SEKUNDARSCHULHAUS MIT TURNHALLE, TURNPLATZ UND SPIELWIESE IN HÖNGG BEI ZÜRICH.

Wettbewerb Schulhausanlage in Zürich-Höngg.

Aus dem Bericht des Preisgerichts.

Links Nordwestfront, Grundriss vom I. Obergeschoss, westlicher Teil vom Erdgeschoss mit Sing- und Vortragsaal, rechts die Südostfront. — Masstab 1 : 600.
I. Preis (3000 Fr.), Entwurf Nr. 80. — Verfasser: Arch. Dr. Roland Rohn, Zürich.

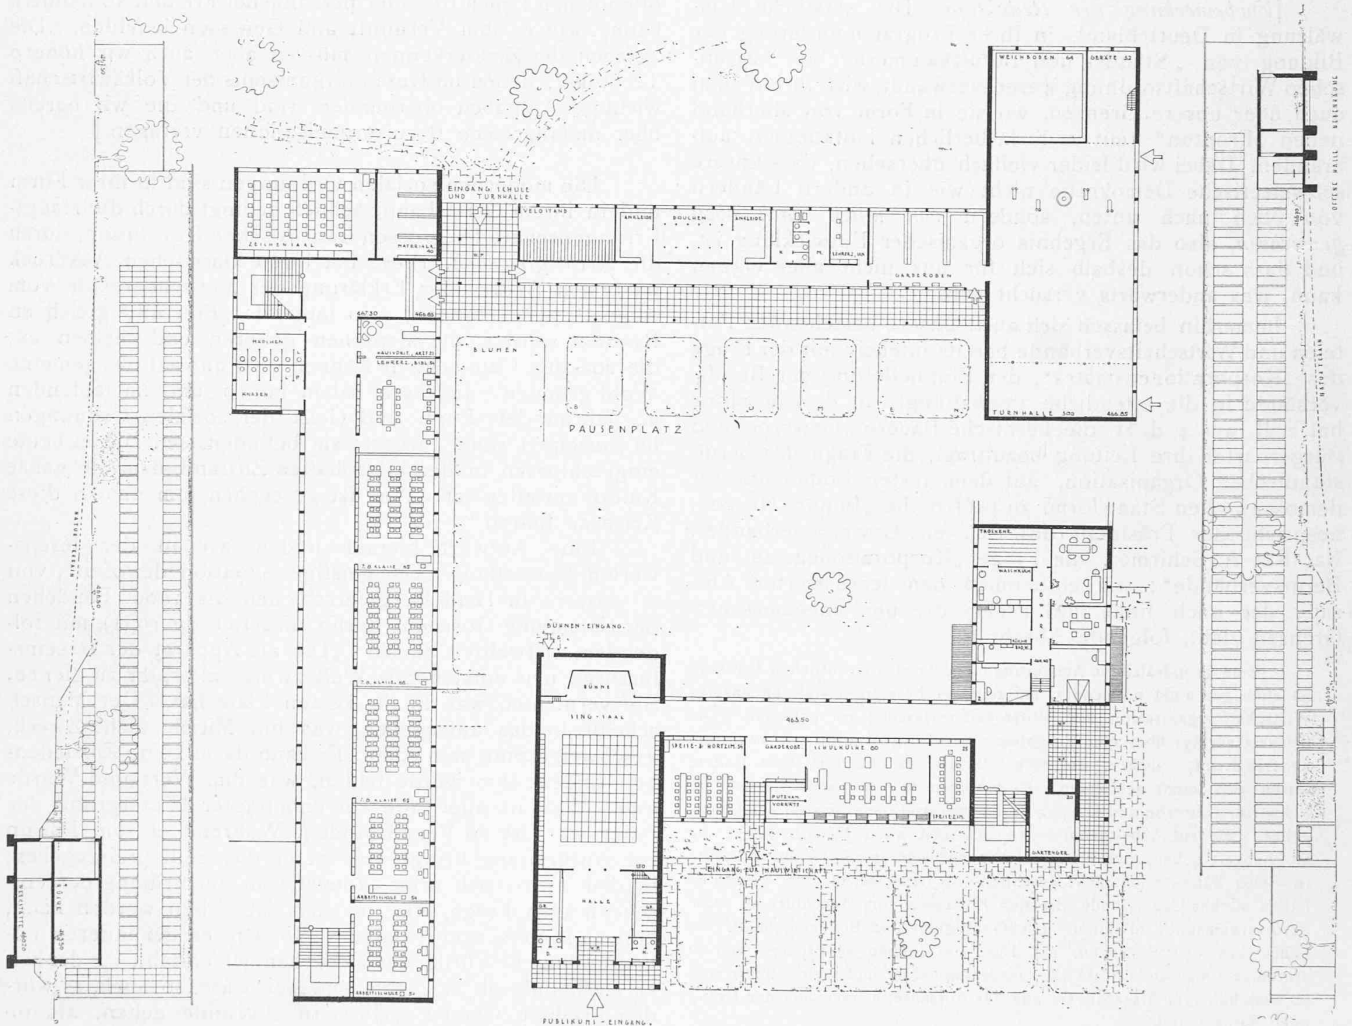
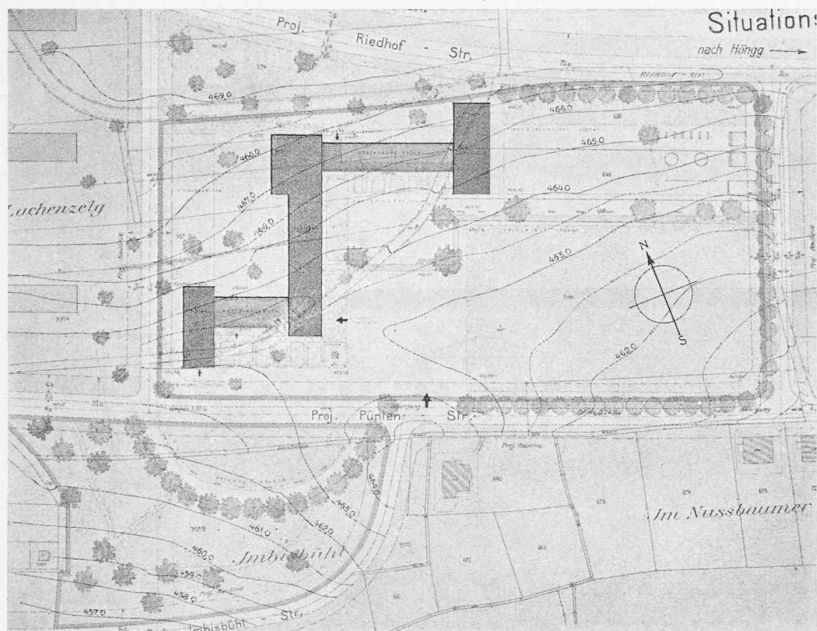
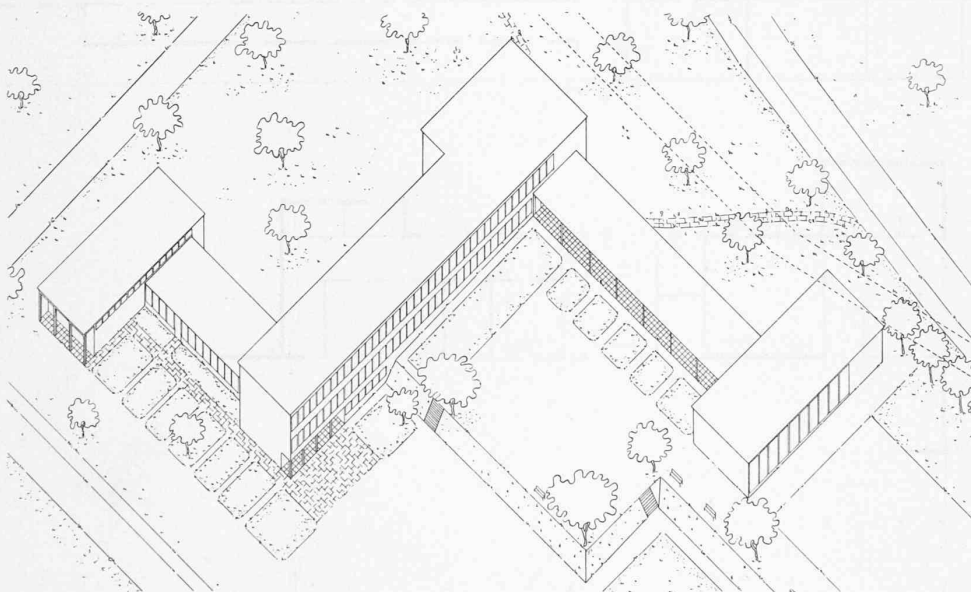
Die Prüfung der in engerer Wahl stehenden Projekte ergibt: **Projekt Nr. 80, „20191“.** Die Stellung der Schule in der vorgeschlagenen aufgelockerten Form auf dem nordwestlichen Teil des Geländes ist richtig. Im Zusammenhang damit steht eine gute Auswertung des ansteigenden Geländes, derart, dass die Spielwiese als grösste Fläche im flachen Teil des Terrain liegt und mit dem Turnplatz und den windgeschützten, sonnigen Pausenplätzen zu

einer Einheit zusammengefasst ist. Das Geländedreieck an der Riedhofstrasse ist zum Schulareal hinzugezogen. Der Hauptzugang erfolgt richtigerweise von der Püntenstrasse aus, von wo aus auch für abendliche Veranstaltungen ein besonderer Zugang direkt zum Singsaal und ein solcher zur Küche besteht. Ein weiterer Zugang ist von der Riedhofstrasse aus vorgesehen, der auch als Zugang zur Turnhalle dient. Die drei Primarklassen sind ebenerdig mit dem Pausenplatz, die 7 Sekundarklassen im Obergeschoss des Haupttraktes klar und übersichtlich untergebracht; das Treppen- und Korridorsystem ist durchwegs einfach und in geeigneten Abmessungen gehalten. Der gedeckte Pausenplatz erscheint etwas schmal. Die Anlage der Turnhalle mit deren Nebenräumen ist im allgemeinen zweckmässig, dagegen fehlt die direkte Verbindung zwischen Garderobe und Weichboden; der Geräteraum ist zu tief. Singsaal und Vorraum konnten in dem besondern Anbau frei entwickelt und gut proportioniert werden. Die Unterbringung der Handfertigeräume unter Terrain ist zu beanstanden. Die Hauswartwohnung liegt günstig zu Haupteingang und Saalbau. Im äussern Aufbau zeigt sich eine wohlhabende Baumasse, deren einzelne Elemente, Saalbau, Küche, Hauptbau, Spielhalle, Turnhalle, klar zum Ausdruck gelangen. Zusammenfassend: der Entwurf stellt eine glückliche Lösung der Bauaufgabe dar. Durch die Stellung der Schule im Schwerpunkt des gesamten Freigeländes, durch die Auflockerung ihrer Baumasse und durch die geschaffenen Beziehungen auch zu dem Gelände an der Imbisbühlstrasse tritt die Gesamtanlage in organischen Zusammenhang mit der offenen Bebauung des Ortsteils. Baukosten 1 123 000 Fr.

II. Preis (2200 Fr.), Entwurf Nr. 48.

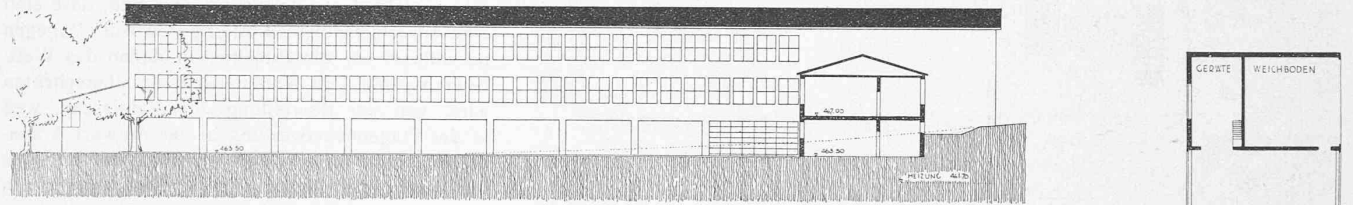
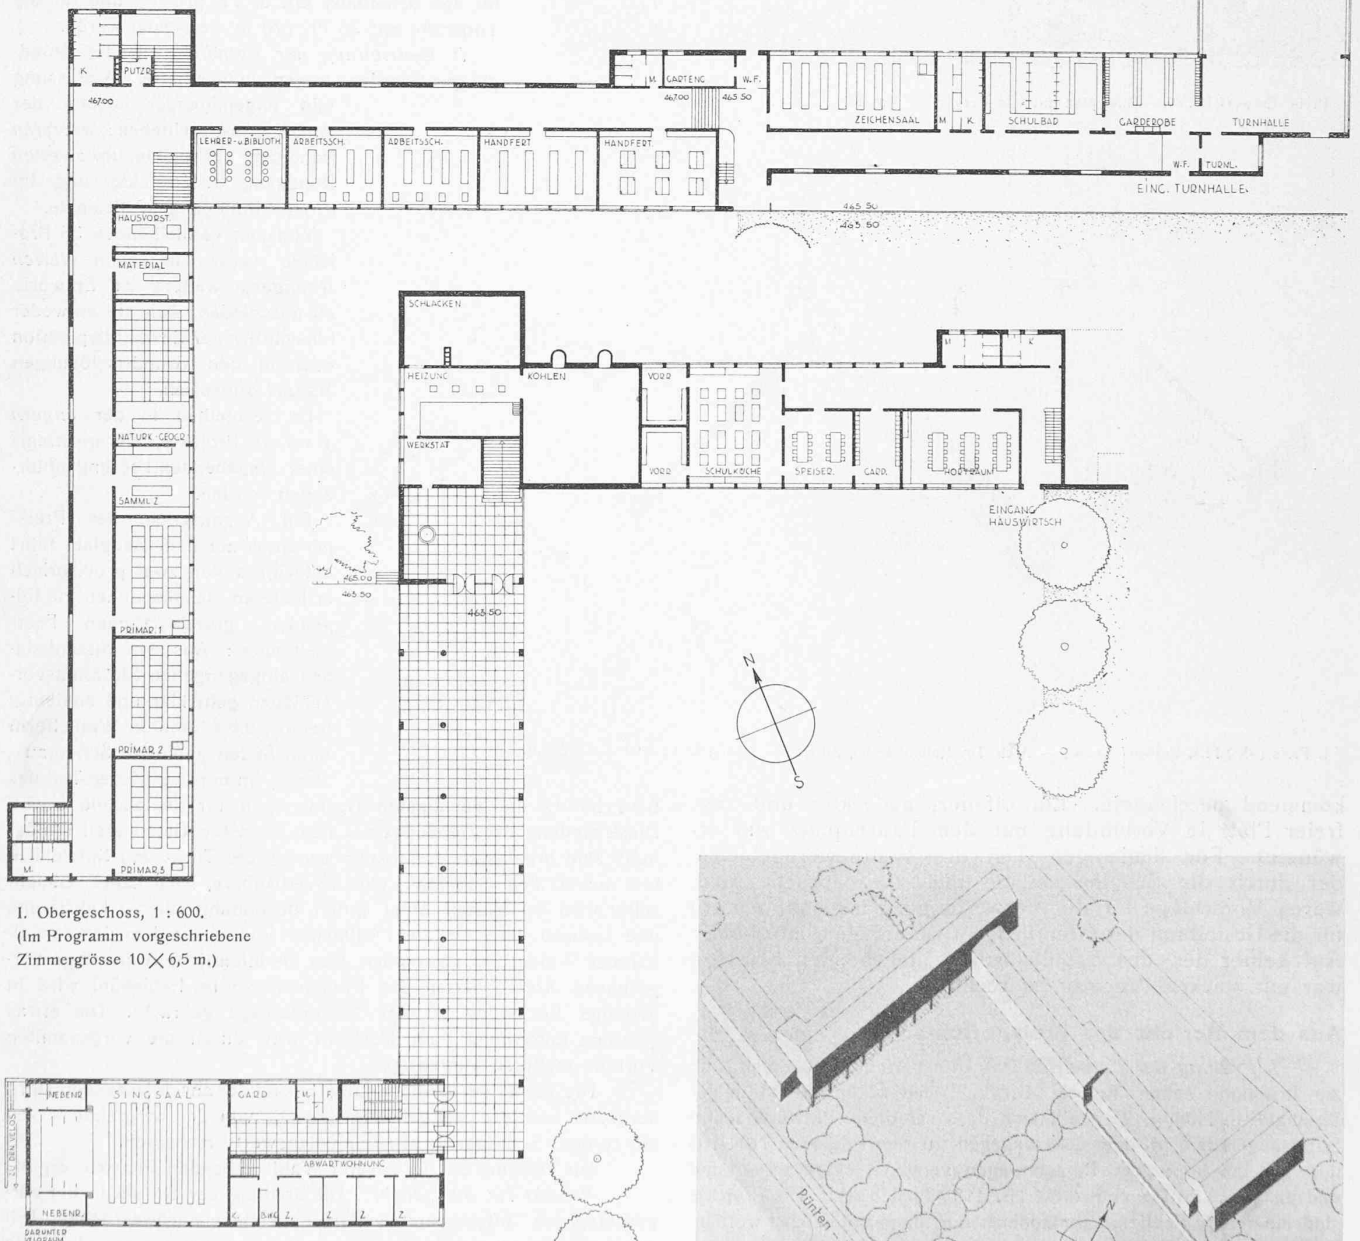
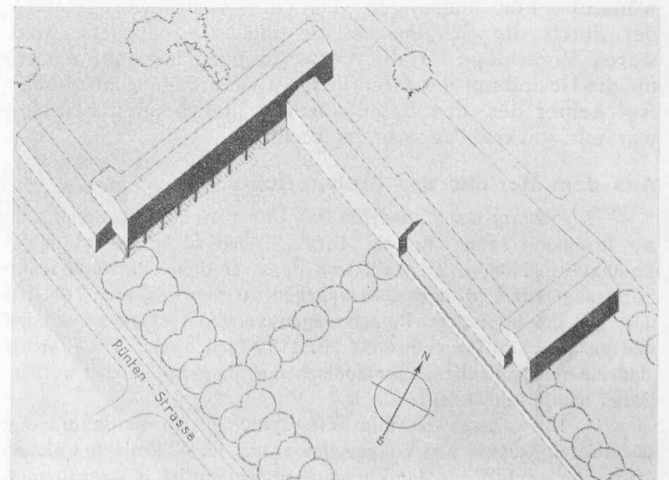
Projekt Nr. 48, „G.G.I.“ Die Aufgabe ist grundsätzlich richtig gelöst. Der Schulhaustrakt, auf die höchste Stelle des Geländes gestellt, mit anschliessenden Gebäudeflügeln führt zu einer Lösung mit grösstmöglichem Sonnenfang und Schutz der Pausen- und Arbeitsplätze und der Grünflächen. Der etwas zu grossen Spielhalle mit freiem Durchblick steht der zu kleinlich geratene südliche Eingang gegenüber. Dieser und die zugehörige südliche Treppe dürften in der Praxis wegen ihrer Lage zum Haupteingang werden aber als solcher ungenügend dimensioniert sein. Die Ausmündung der Treppe in den Korridor ist unbefriedigend, die Zahl der Aborte zu knapp. Die Verteilung der Klassenzimmer auf die Etagen ist gut, ebenso diejenige der übrigen Unterrichtsräume. Gut gelegen sind Hauswartwohnung und Singsaal, zu beanstanden ist der schlauchartige Zugang zu diesem. Weniger zu befriedigen vermag die Organisation des Turnhallengrundrisses. Die etwas weitläufig

geratene Buanlage zeichnet sich durch einen schlichten Aufbau und durch eine folgerichtige Verteilung und Bemessung der Fenster aus. Baukosten 1 185 000 Fr.

III. Preis (2000 Fr.), Entwurf Nr. 8.

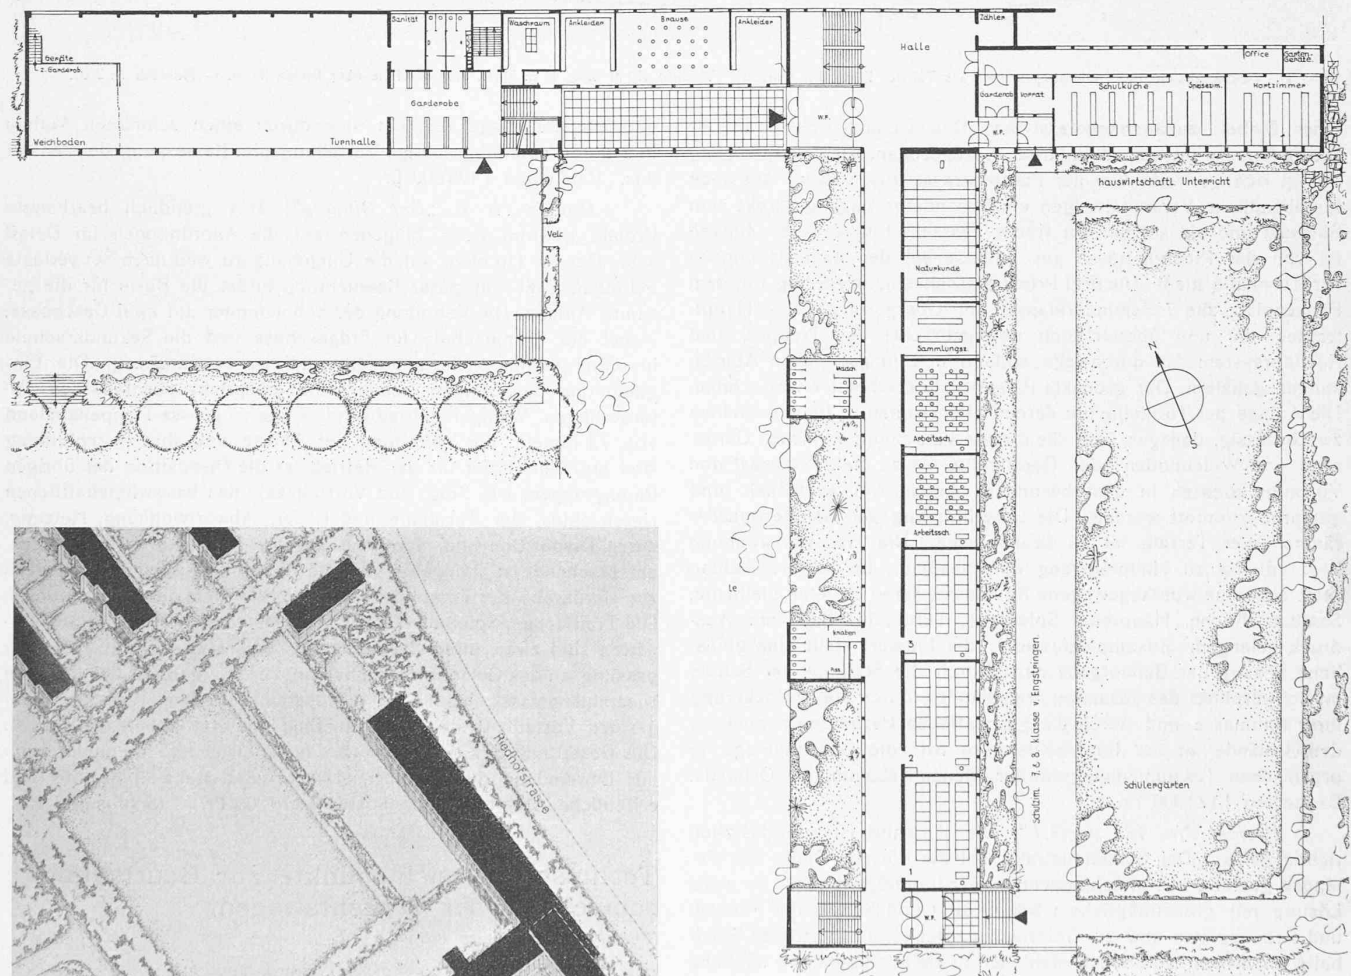
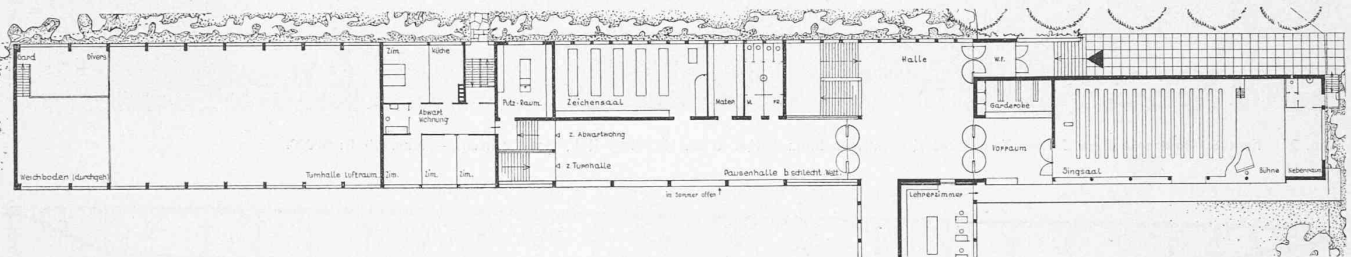
Projekt Nr. 8, „Der Bildung“. Das gründlich bearbeitete Projekt gewinnt beim Eingehen auf die Anordnungen im Detail sehr. Der im Hinblick auf die Umgebung zu weit nach SO verlegte Schulhaustrakt mit guter Beleuchtung bildet die Basis für die gesamte Anlage. Die Verteilung der Schulzimmer auf zwei Geschosse, wobei die Primarschule im Erdgeschoss und die Sekundarschule im Obergeschoss untergebracht sind, ist zweckmässig. Die Eingliederung der übrigen Nebenräume entspricht ebenfalls den Anforderungen. Weniger befriedigend ist der zu grosse Treppenabstand von 72 Meter; die Verteilung der Aborte und ihre Durchbildung sind gut. Vorteilhaft für den Betrieb ist die Disposition der übrigen Raumgruppen, wie Sing- und Vortragsaal, des hauswirtschaftlichen Unterrichtes, der Turnhalle und Bäder, Abwartwohnung, Heizung, deren Disposition und räumliche Durchbildung überlegt und zweckentsprechend ist. Ungelöst ist die Verbindung des Weichbodens zur Garderobe der Turnhalle, nachteilig die Tiefe des Geräteraumes. Die Freiflächen, Spielhof, Turnplatz, Spielwiese, Schul- und Schülergärten sind zwar, ihren Bestimmungen entsprechend, mit guter Anpassung an das Gelände vorzüglich angeordnet und mit Grünanlagen zusammengefasst, jedoch zum grössten Teil dem Westwind ausgesetzt. Vorteilhaft sind auch die Eingänge zum Schulhaus verteilt. Die Gestaltung des Schulgebäudes ist kubisch und architektonisch mit Empfindung durchgeführt. Das Projekt stellt eine reife und erfreuliche Arbeit dar. Baukosten 1 170 000 Fr. (Schluss folgt.)
